Processo **NUP/68076/2021/CMP**

Local: Rua da Argentina

Assunto: Análise de pedido de licença de condicionamento de trânsito/estacionamento programado.

Planta de condicionantes

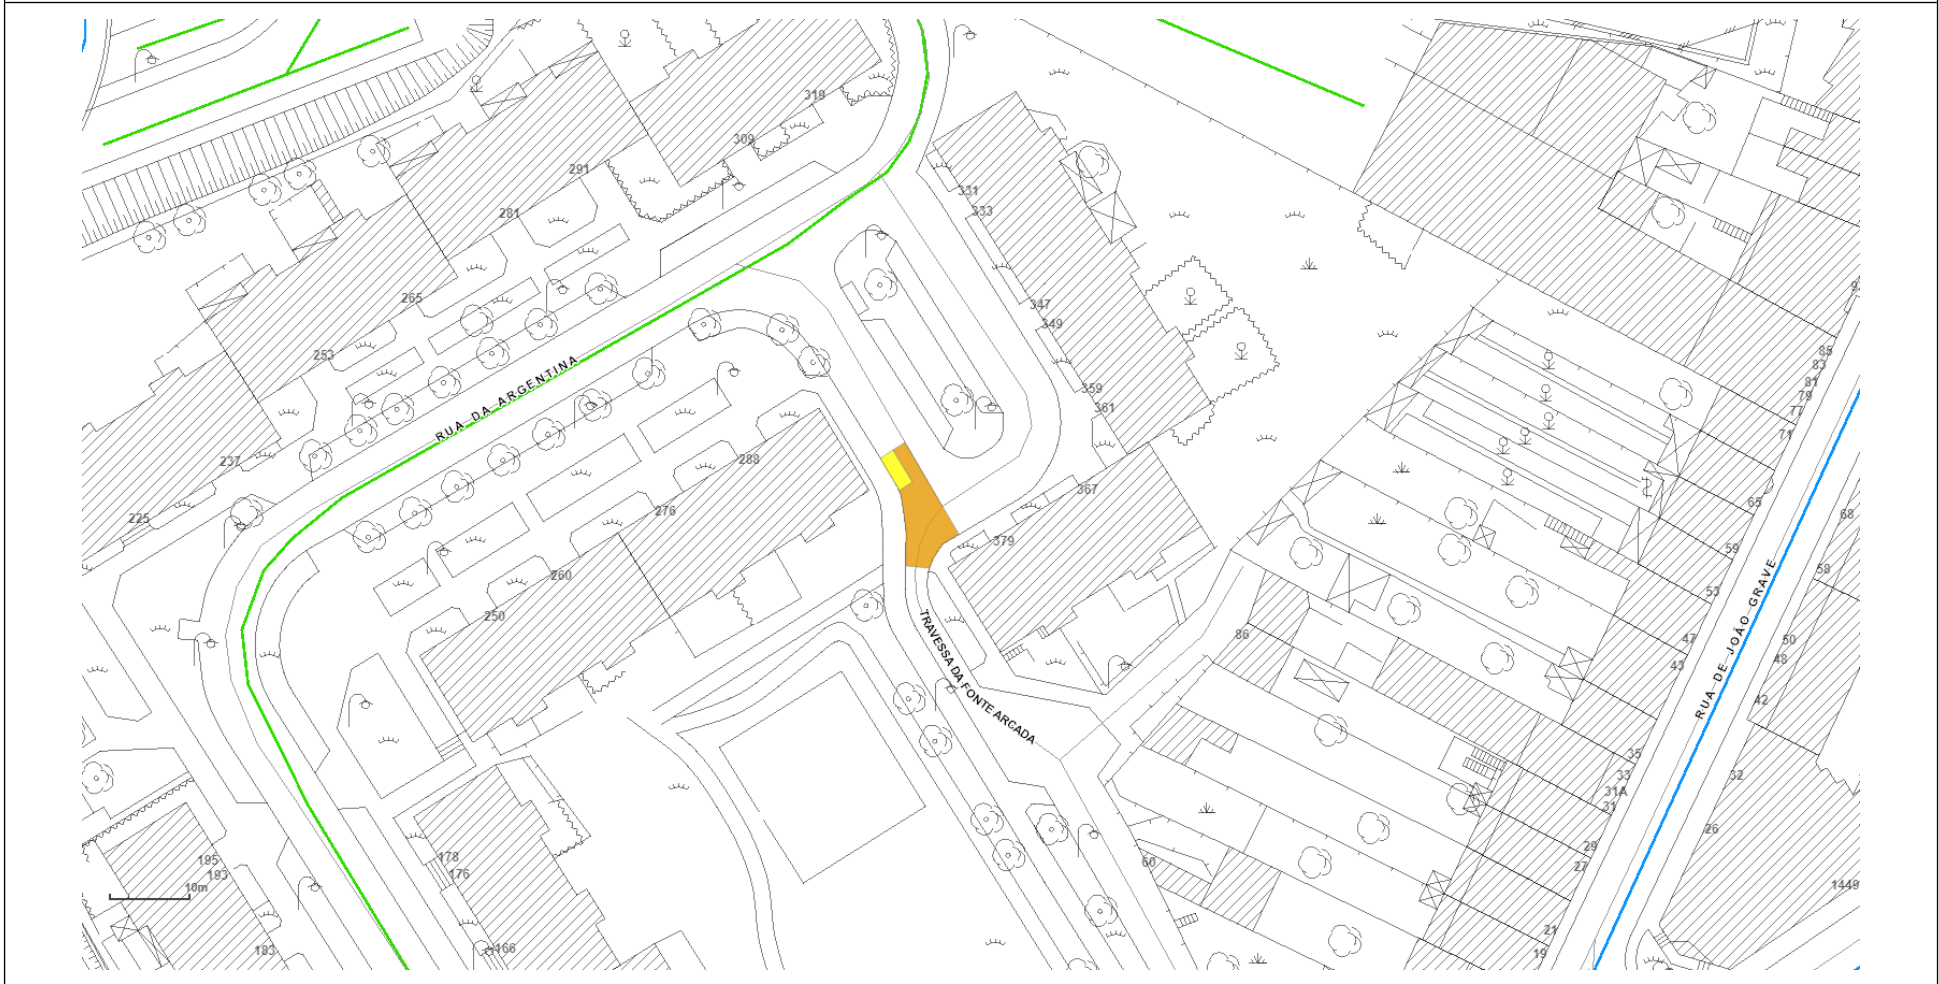
- 4.1 O condicionamento de trânsito/estacionamento deverá ser efetuado das 7h00 às 13h00, com recurso à vedação da obra. Fora do horário estabelecido, deverão ser repostas as condições normais de circulação.
- 4.2 A autorização para realização do condicionamento de trânsito/estacionamento deve ficar condicionada à colocação por parte do requerente de sinalização temporária em conformidade com a planta de condicionantes anexa a esta informação e com os decretos regulamentares 22-A/98 e 41/02 de 1 de Outubro e 20 de Agosto, respetivamente.

- 4.3** A realização do condicionamento de trânsito/estacionamento deverá garantir uma largura livre mínima de 3,25 metros, para circulação de trânsito.

- 4.4** Devem tomar-se providências para a proteção e serventia de veículos e peões, tais como passadiços e/ou vedação da zona de intervenção, a fim de evitar possíveis danos.

- 4.5** Podem ser utilizados dispositivos e dissuasores de estacionamento, nomeadamente cones de sinalização, perfis móveis de plástico (PMP) ou fita sinalizadora, para melhor salvaguardar a área de intervenção.

- 4.6** Não é permitida a paragem ou estacionamento de veículos em passeios ou outros espaços destinados à circulação pedonal.
- 4.7** Deverá estar garantido o acesso a garagens na Rua da Argentina, arruamento Nascente, com acesso pela Travessa da Fonte arcada.

Face ao exposto, e pelos fundamentos apresentados, verifica-se que não existe inconveniente no solicitado, desde que as condicionantes enumeradas no ponto 4 constem da licença. Propõe-se a autorização do pedido e a notificação do requerente e das entidades competentes.
